Mission régionale d'autorité environnementale  
NORMANDIE

### **Avis délibéré**

**Prolongation de l'exploitation de l'installation de stockage de déchets non dangereux (ISDND) des Aucrais située sur les communes de Bretteville-le-Rabet, de Cauvicourt, de Gouvix et d'Urville (14)**

N° MRAe 2021-4072

Figure 6: Localisation des piézomètres sur l'ensemble du site (source : p. 131 de l'étude d'impact)

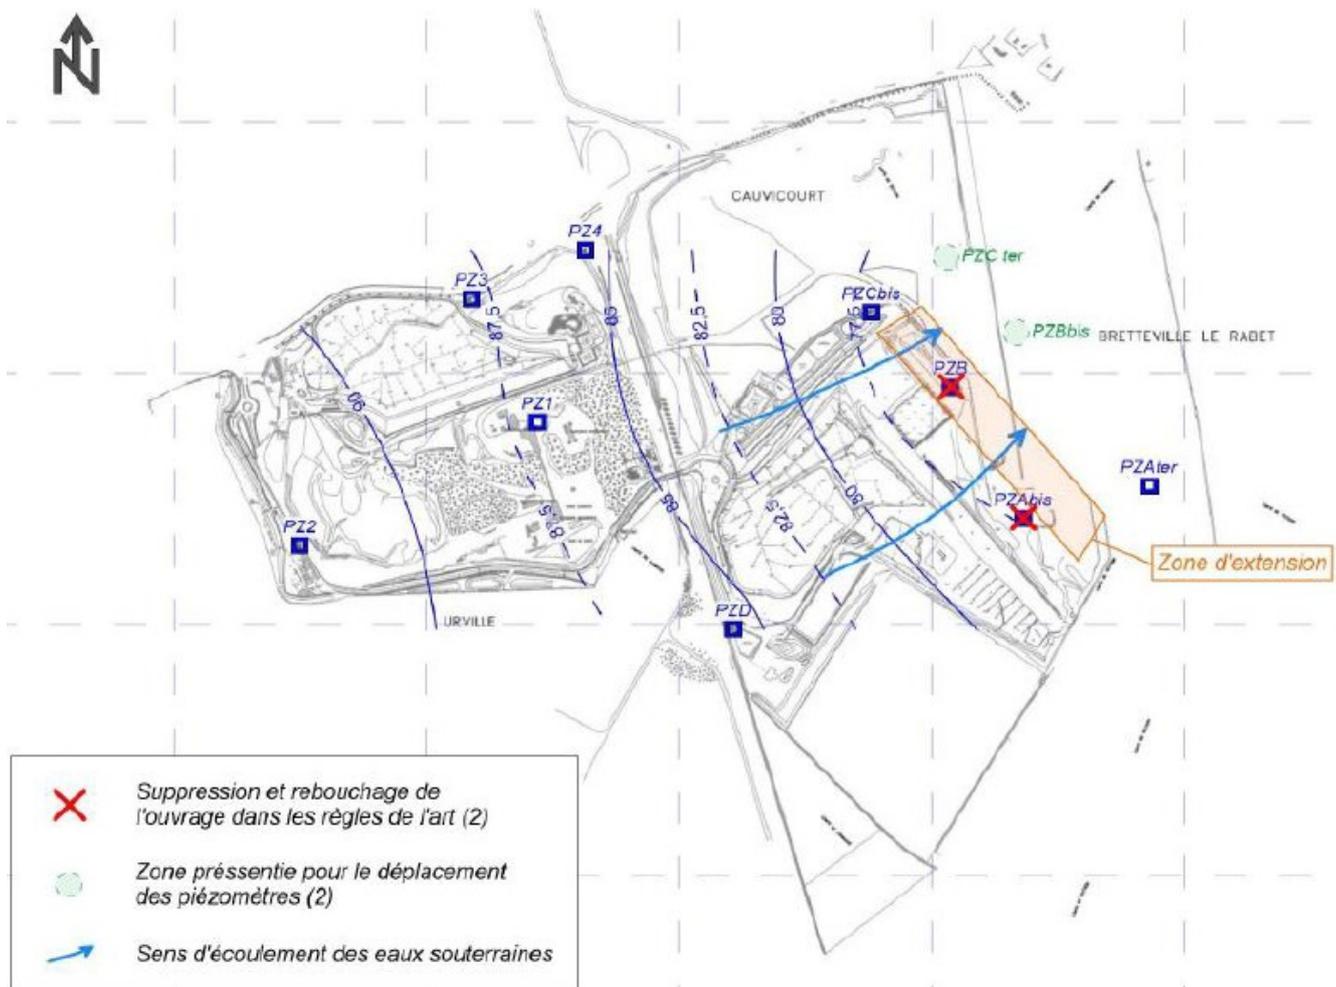
Huit piézomètres (quatre sur Aucrais I et quatre sur Aucrais II), qui atteignent les niveaux inférieurs de la nappe des calcaires du Bathonien/Bajocien, permettent actuellement de contrôler la qualité des eaux au droit du site, en amont et en aval hydraulique. L'étude d'impact n'intègre pas l'ensemble des résultats présentés dans l'annexe 9 (mesures de 2018 et 2019 sur l'ensemble des piézomètres). En particulier, les dépassements de seuils de qualité pour les matières en suspension, signalés dans l'annexe 9, ne sont pas abordés dans l'étude d'impact.

Les seuils de qualité pour le fer, l'aluminium et les matières en suspension sont régulièrement dépassés et, d'après l'annexe 9, trois mesures sur un piézomètre en aval des Aucrais II (PZB) présentent un dépassement en ammonium et une mesure dépasse les seuils pour le manganèse, le cadmium et le plomb (uniquement en aval du site). Le seuil pour les nitrates est également régulièrement dépassé, mais on constate une concentration environ deux fois plus forte en amont des Aucrais II qu'en aval, ce qui traduit le contexte agricole dans lequel s'inscrit l'installation. Enfin, la présence de salmonelle a été révélée en amont du site (PZD) en 2020.

Le maître d'ouvrage conclut à la page 124 de l'étude d'impact qu'« On n'observe pas d'évolutions significatives de la qualité des eaux entre l'amont et l'aval du site » alors que, notamment, les concentrations en fer et en matière en suspension sont respectivement jusqu'à 70 et 2,6 fois<sup>12</sup> plus fortes en aval.

***L'autorité environnementale recommande d'intégrer les résultats des mesures de 2018 et 2019 sur l'ensemble des piézomètres à l'analyse de la qualité des eaux souterraines présentée dans l'étude d'impact, afin de rendre compte plus précisément des évolutions constatées. Elle recommande également de renforcer les mesures visant à préserver la qualité des eaux souterraines au vu des dépassements des seuils de qualité pour les concentrations en fer, en aluminium et en matière en suspension***

Concernant le réseau de surveillance des eaux souterraines, le maître d'ouvrage propose de déplacer les piézomètres PZBbis et PZCter, actuellement situés au niveau de la future unité 5, à l'aval de cette future unité à l'extrémité est du site. Cependant, les emplacements identifiés sont proposés « sous réserve de disponibilités foncière et/ou opérationnelle » (p. 131 de l'étude d'impact). La continuité du suivi doit être prévue avant la suppression de ces piézomètres.

Par ailleurs, le maître d'ouvrage souhaite supprimer deux piézomètres, PZD et PZ3, sans justifier de la suffisance du nouveau suivi proposé. En particulier, les analyses présentées dans l'annexe 9 (p. 73) montrent des dépassements en fer, en nitrates et en matières en suspension au niveau de PZD qui ne sont pas constatées au niveau du PZ2 qui serait conservé (le PZ2 se situe en amont des Aucrais I et II, le PZD se situe à l'aval des Aucrais I et à l'amont des Aucrais II). L'environnement de chaque piézomètre mériterait ainsi d'être présenté pour expliquer ces différences et justifier d'une éventuelle suppression.

***L'autorité environnementale recommande de confirmer l'emplacement des piézomètres qui seront installés en aval de l'unité 5, de les implanter et de réaliser des mesures comparatives avant destruction des piézomètres PZBbis et PZCter qu'ils sont appelés à remplacer, ceci afin d'assurer une continuité du suivi de la qualité des eaux souterraines. Elle recommande également de justifier du caractère suffisant du suivi projeté, notamment au regard de la suppression envisagée mais insuffisamment argumentée des piézomètres PZD et PZ3, en présentant l'environnement en amont hydraulique des piézomètres et en expliquant les différences de mesures constatées entre les piézomètres PZD (que le maître d'ouvrage prévoit de supprimer) et PZ2.***
